Reg.delib.n. 1729

Decreto legislativo 3 aprile 2006, n. 152 - Legge provinciale 29 agosto 1988, n. 28 - Progetto definitivo "Opere di regolazione della messa in sicurezza del lago d'Idro", nei Comuni di Idro e Lavenone (provincia di Brescia), proposto da Infrastrutture Lombarde S.p.A.. - Parere ai sensi dell'art. 22 bis, comma 4, della legge provinciale 29 agosto 1988, n. 28, ai fini dell'intesa di cui alla sentenza della Corte Costituzionale 28 maggio 1987, n. 210.

VERBALE DI DELIBERAZIONE N. 11/2012

**RAPPORTO ISTRUTTORIO
SU INTEGRAZIONI E MODIFICA PROGETTUALE
progetto definitivo VIA-2011-05**

Figura 4: sezione imbocco galleria come previsto dal progetto definitivo sottoposto a VIA statale.

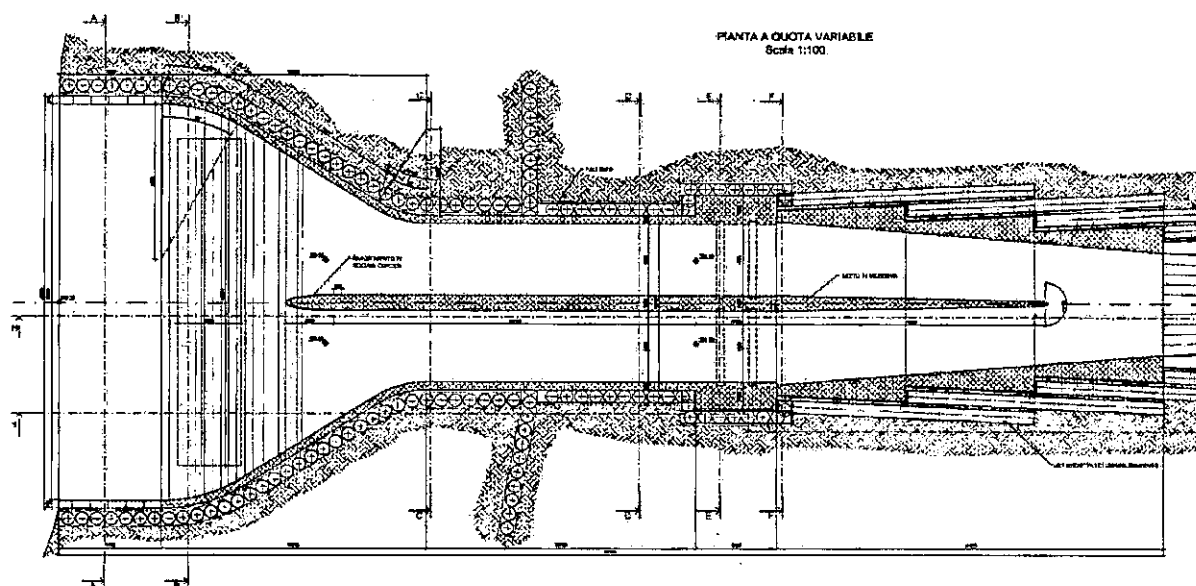
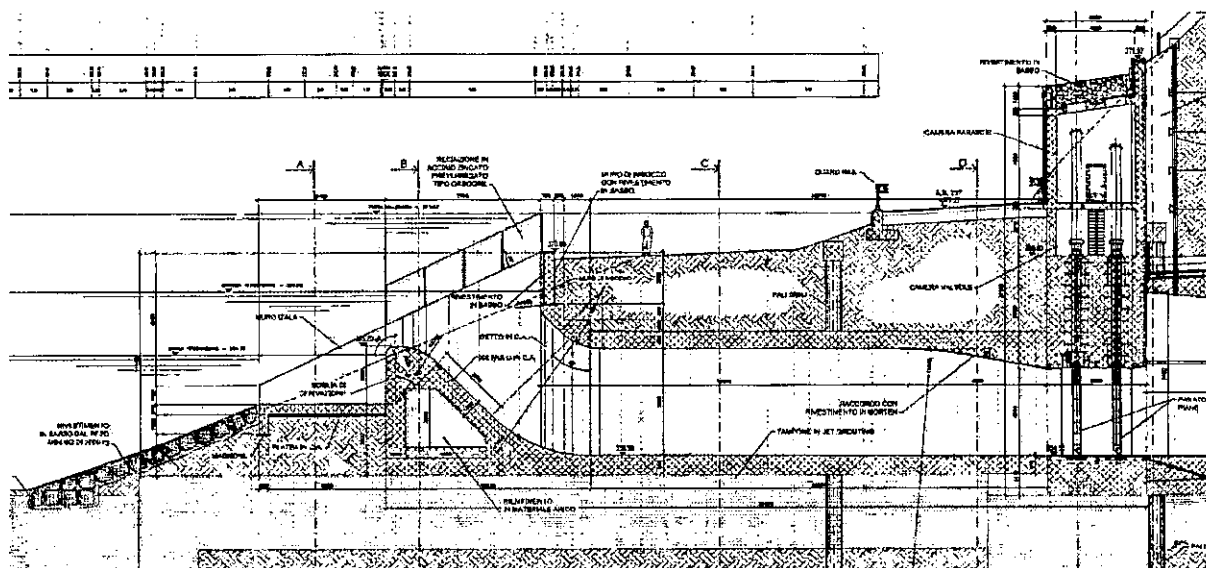
La prima versione progettuale sottoposta a VIA prevede che l'opera così dimensionata permetta dal punto di vista idraulico:

- un funzionamento come soglia sotto battente a partire dai livelli del lago di 368,00 m s.l.m., pari alla massima regolazione storica. Con livelli inferiori si avrà un funzionamento meno efficiente della soglia a stramazzo;
- l'evacuazione di una portata pari a circa 320 m³/s con massimi sovralti contenuti in 3,50 m
- un sufficiente rientro d'aria per evitare fenomeni di incollo della vena in calotta della galleria (eventualità che farebbe perdere efficienza all'opera).

Figura 11: sezione imbocco galleria come da ultima proposta progettuale.

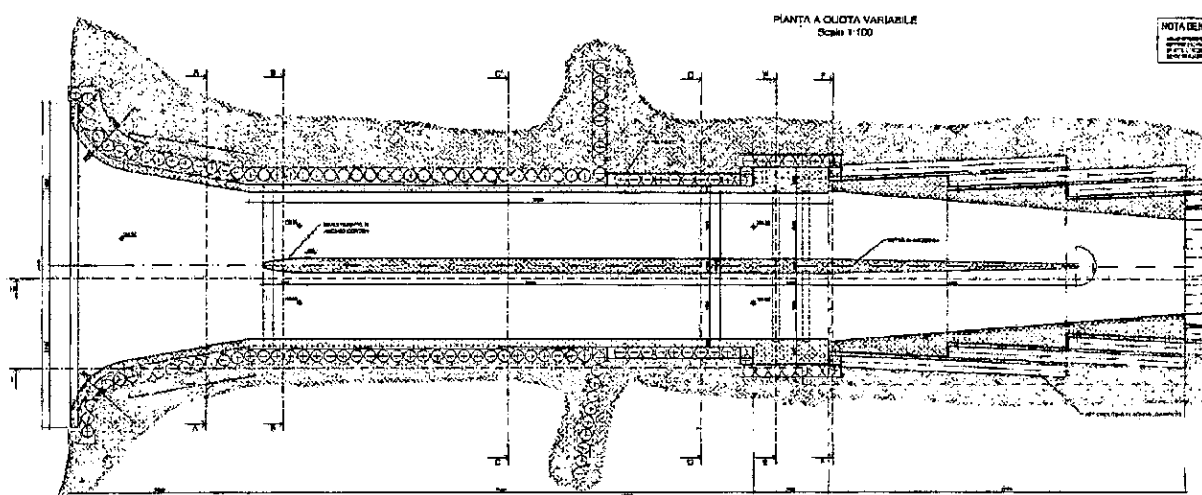
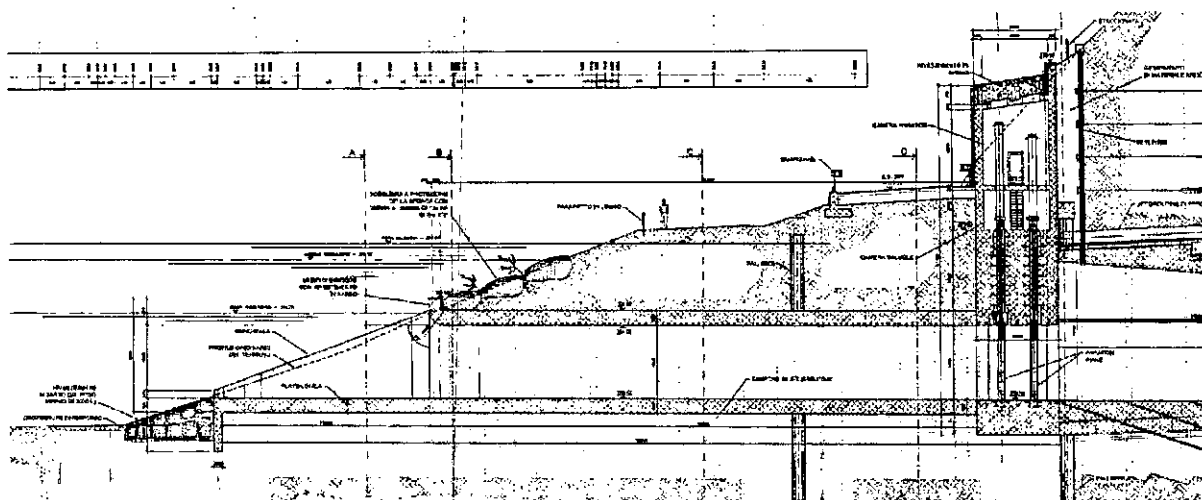
La modifica progettuale presentata nelle integrazioni di giugno 2012 prevede l'eliminazione della soglia con ciglio di sfioro a quota 365,20 m slm, posizionata all'imbocco della galleria di scarico. La nuova versione progettuale non comporta ulteriori rilevanti modifiche agli interventi in progetto.

Tale modifica rende più funzionale il sistema di scarico delle acque dall'invaso migliorando le caratteristiche idrauliche del manufatto rispetto alla precedente versione progettuale. L'eliminazione della soglia a quota 365,20 all'imbocco della galleria consente infatti l'effettuazione di svasi preventivi del bacino sino alla quota di minima regolazione fissata a 364,75 m slm, facendo funzionare la galleria sempre sotto battente e dunque migliorando l'entità e la tempistica di tali svasi; si osserva peraltro come all'interno delle quote di gestione del lago (364,75 – 368 m slm) la galleria non scaricherà mai la massima portata

La modifica progettuale da ultimo proposta, andando ad eliminare la soglia posizionata all'imbocco della galleria di scarico, rende più funzionale tutto il sistema di scarico delle acque dall'invaso migliorando le caratteristiche idrauliche del manufatto. L'eliminazione della soglia consente infatti di poter scaricare portate elevate ancora all'inizio dell'evento, con tiranti idrici nel lago relativamente contenuti. La seguente tabella mostra le portate scaricabili (desunte dal progetto) dalla nuova galleria nella prima soluzione progettuale (con soglia) e in quella prevista dalle integrazioni (senza soglia) tra le quote 365,00 m slm e 368,00 m slm.

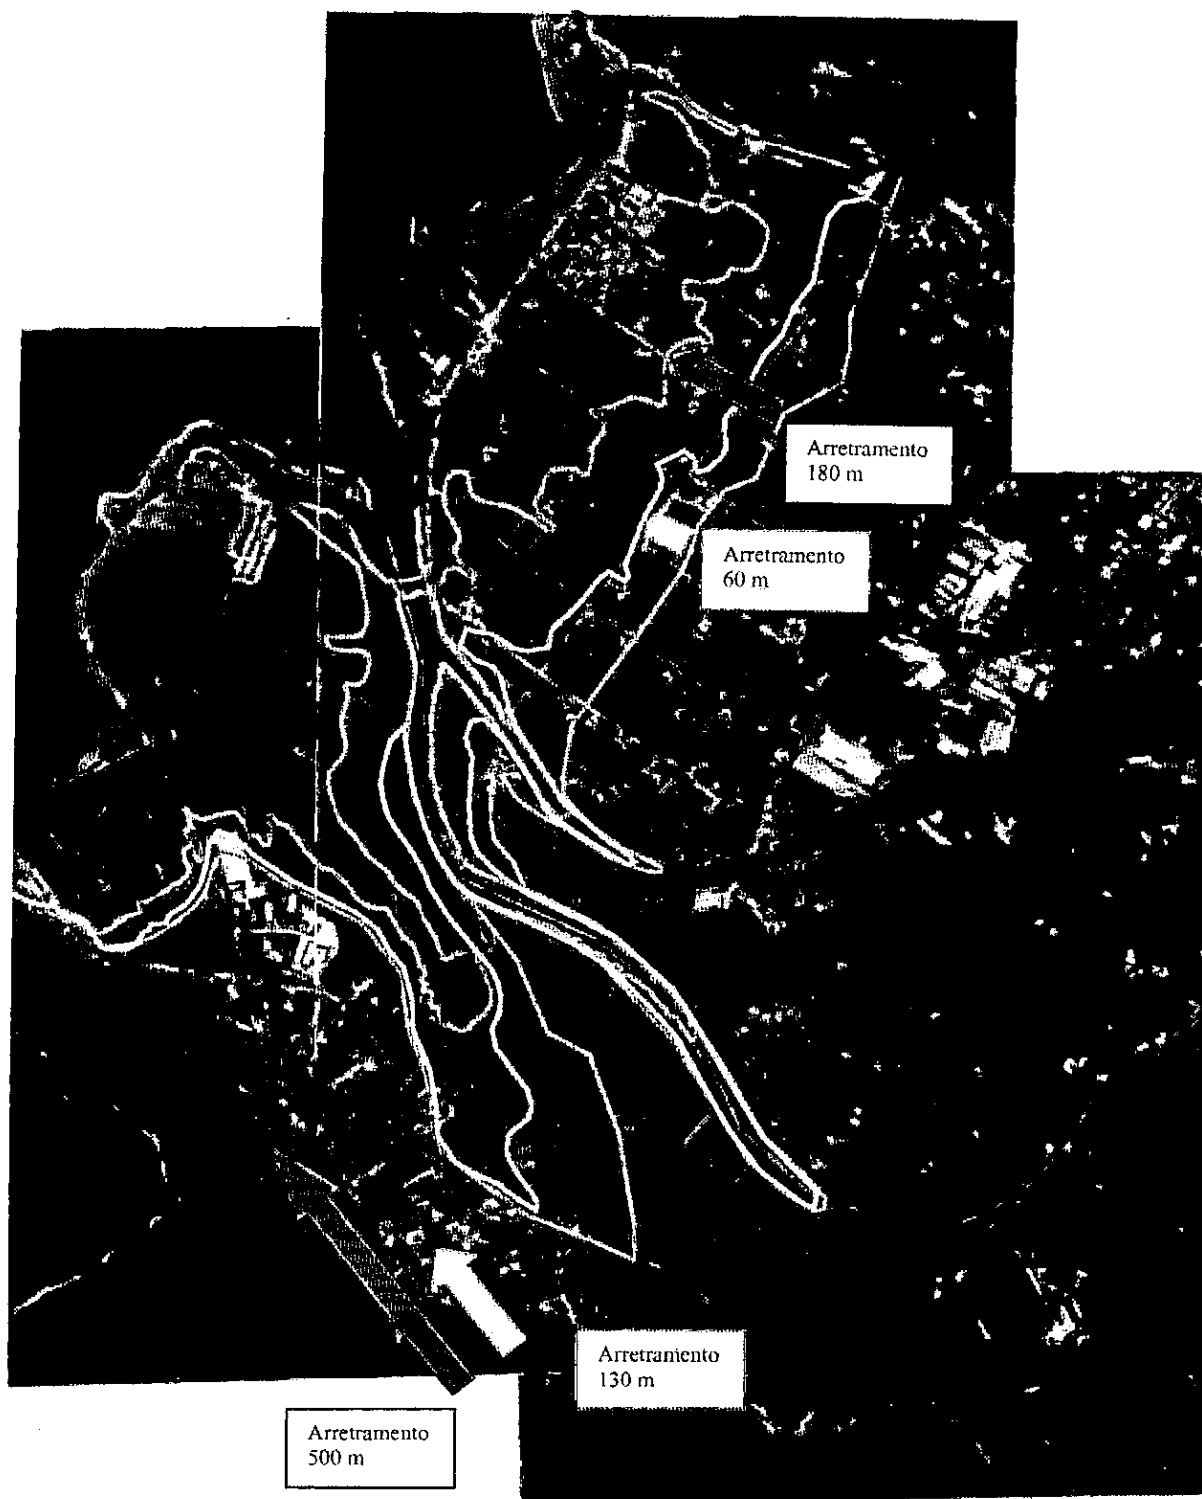
La seguente planimetria riporta, per la zona trentina del lago, i livelli di **piena millenaria**, con **colmo singolo**, con **svassi preventivi del lago** alla minima regolazione, nei seguenti scenari:

- stato di fatto in assenza di frana - AZZURRO
- stato di progetto con soglia di fronte all'imbocco della galleria - GIALLO
- stato di progetto senza soglia di fronte all'imbocco della galleria - VERDE

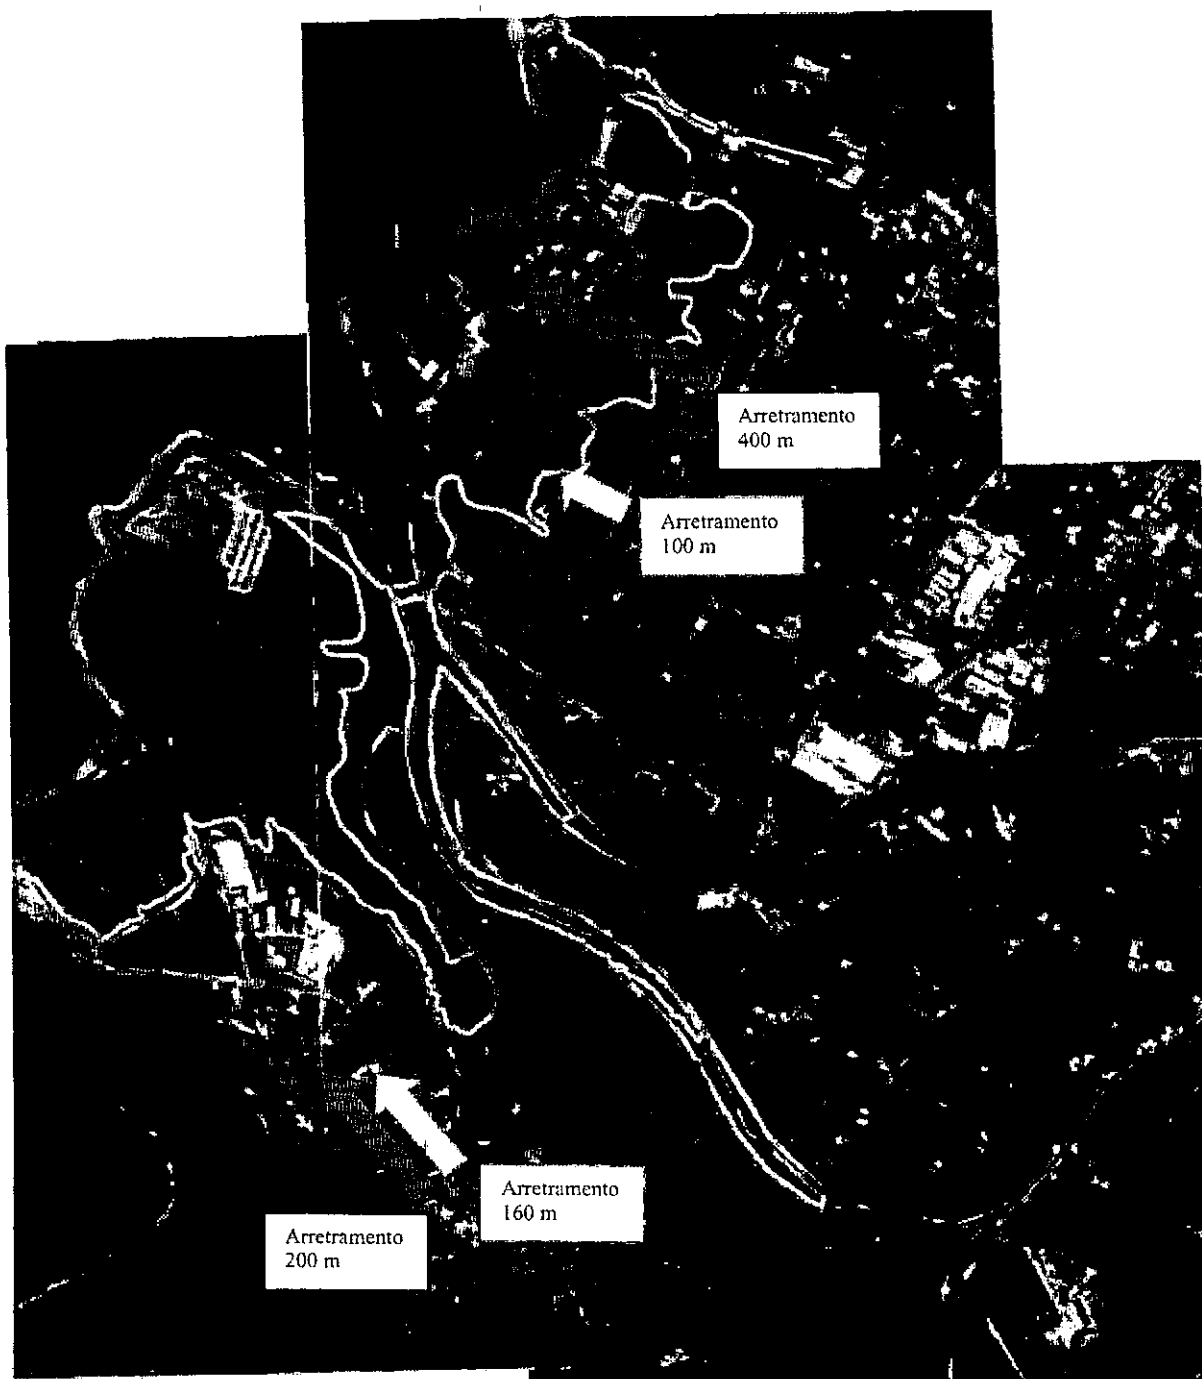
Analogamente, la seguente planimetria riporta per la zona trentina del lago i livelli di **piena duecentennale, con colmo singolo, con syasi preventivi del lago** alla minima regolazione, nei seguenti scenari:

- stato di fatto in assenza di frana - **AZZURRO**
- stato di progetto con soglia di fronte all'imbocco della galleria - **GIALLO**
- stato di progetto senza soglia di fronte all'imbocco della galleria - **VERDE**

Di fronte ad una piena caratterizzata da una limitata durata ed una forte intensità (singolo colmo) i sovralti nel lago sono fortemente correlati al livello idrico dello specchio liquido ad inizio dell'evento meteorologico. Le seguenti tabelle confrontano l'innalzamento dei livelli di piena partendo dalla quota di massima regolazione (senza svaso preventivo) e dalla minima (con svaso preventivo):
